Naše zn. 16546/2025-SŽ-SSZ-OVZ

„Rekonstrukce výpravní budovy v žst. Cheb“

Vysvětlení, změny a doplnění zadávací dokumentace č. 8

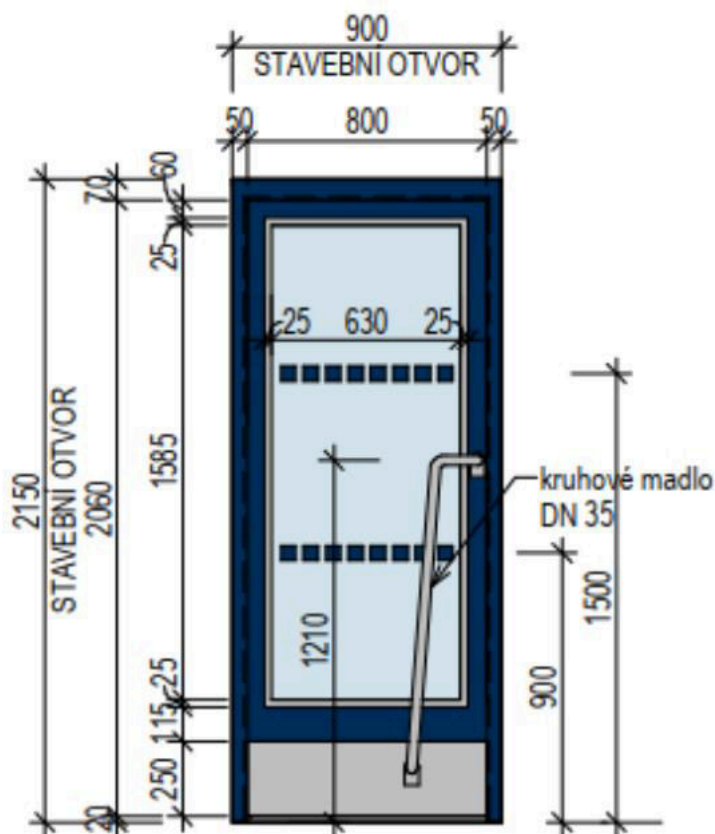
AUTOMATICKÉ DVEŘE DN1.010 – DN1.013, DN1.32, DN1.33, DN1.051, DN1.168, DN1.014 – ROZMĚRY

- U těchto dveří nesouhlasí rozměry ve výkrese a v tabulce dveří. Na výkrese je 1650mm, v tabulce 1810mm.
- Prosíme o upřesnění, který rozměr máme cenit.

Posuvné dveře upraveny. Byla sjednocena tabulka dveří s výkresy. Nově je stavební otvor pro dveře 1700mm (dveře zhalý do autobusového nádraží a dveře zhalý na vlakové nástupiště). Čistý průchod po otevření dveří 800mm.

Změna byla zapracována v těchto přílohách:

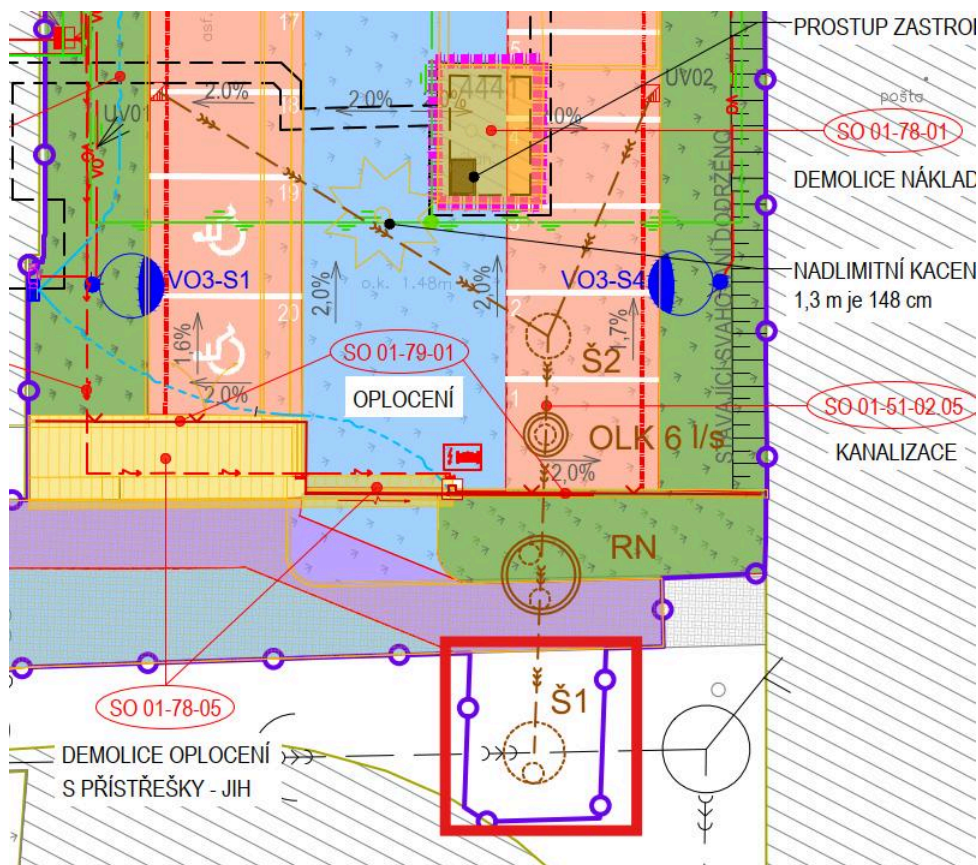
Tendrový výkaz výměr obsahuje položky, u kterých je jako jednotka množství uveden „soubor“, popř. „kpl“, nebo „ks“. Jedná se například o tyto položky:

22	8936010002T00	Monitoring kanalizace - kontrola čistoty před sanací	soubor	1,000
		" " "1.000000"		
25	8936010005T00	Monitoring kanalizace - závěrečný monitoring po provedení prací	soubor	1,000
		" " "1.000000"		
		s dodáním záznamu na DVD		
13	R001	Vyhledání a ověření kanalizace včetně obkopání	kus	1,000
		" " "1.000000"

Z textu položek, jejich měrných jednotek a množství, není patrný přehled prací a jejich rozsah, který by měl být předmětem ocenění těchto položek.

Doplnění zadavatel pro tyto položky popis rozsahu prací a jejich výměry, aby tyto položky mohly být uchazeči řádně a srovnatelně oceněny?

U položek 22 a 25 z přiloženého výstřižku se jedná o průzkumné práce kanalizační přípojky do objektu výpravní budovy, která bude v rámci stavby zrekonstruována. Celý průzkum provede jedna specializovaná firma, která tento průzkum provede jako komplet. Proto jsou uvedené položky zařazeny jako komplet.

Položka 13 se týká ověření pozice stávající kanalizace u jižního parkoviště. Kdy se na stávající kanalizační síť napojujeme s nově realizovanou kanalizací na jižním parkovišti.
